Modification n° 10.42 : Commune de CLAVIER – Village d'Ocquier

Sous-bassin hydrographique - N° de feuille : OURTHE – 10 et 11/45

Commune(s) : CLAVIER

Intitulé : Modification n° 10.42 : Commune de CLAVIER – Village d'Ocquier

EXTRAIT CARTOGRAPHIQUE

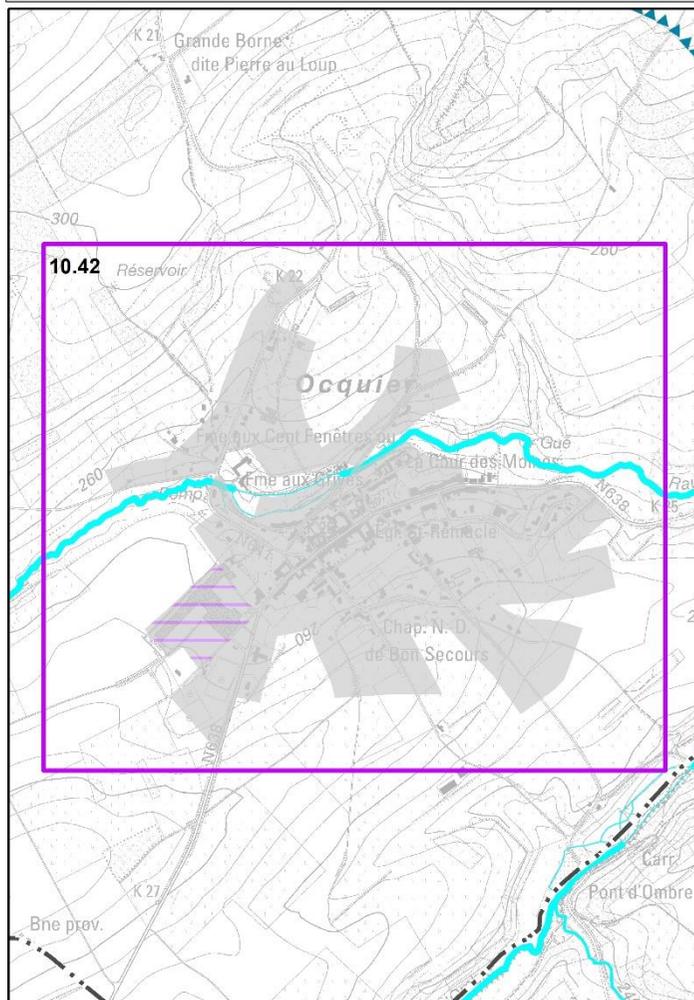
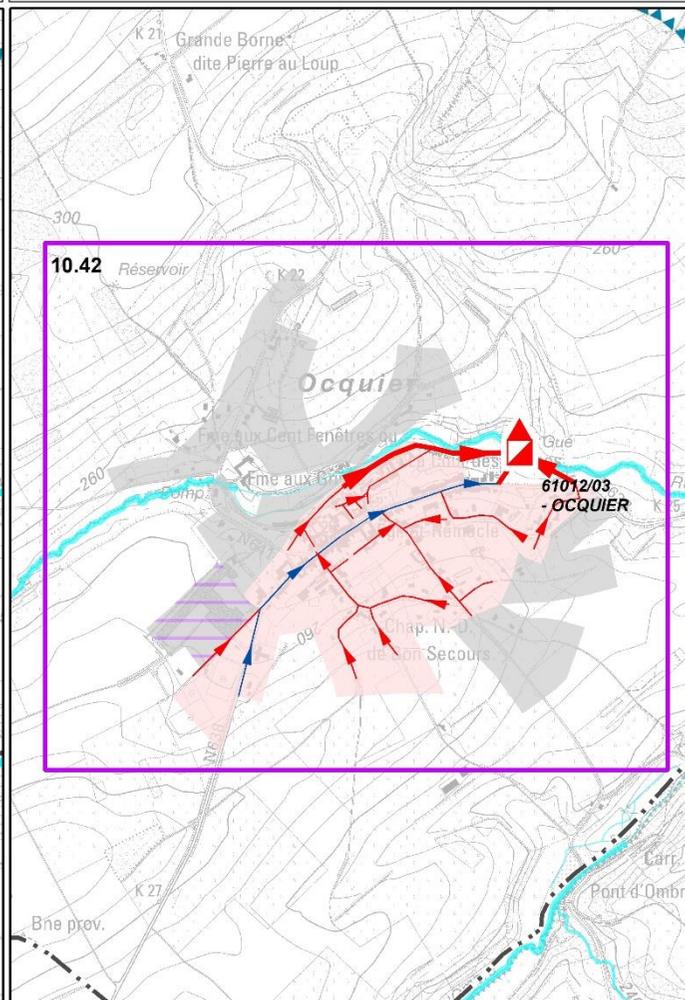
Explications	La demande porte sur la modification du régime d'assainissement autonome d'une partie du village d'Ocquier vers l'assainissement collectif . Cette demande se justifie par la densité élevée dans le centre du village et l'exiguïté de nombreuses parcelles qui constituent des contraintes à l'installation de systèmes d'épuration individuelle. De plus, les rejets d'eaux usées traitées ou non se font directement dans les canalisations d'eaux pluviales engendrant une pollution au débouché de la canalisation principale.		
Superficie concernée	34,10 ha		
	Avant	Après	
Assainissement collectif	0 EH	625 EH	
Assainissement autonome	625 EH	0 EH	
Assainissement transitoire	0 EH	0 EH	
	Charge totale actuelle	625 EH

Station d'épuration							
Code SPGE		Nom		Capacité		Statut	
61012/03		OCQUIER		650 EH		Inexistant (modif de PASH)	
Egouts		Collecteurs		Station(s) pompage		Conduite refoulement	
Existants	935 m	Existants	/	Existants	/	Existants	/
A réaliser	2930 m	A réaliser	740 m	A réaliser	/	A réaliser	/
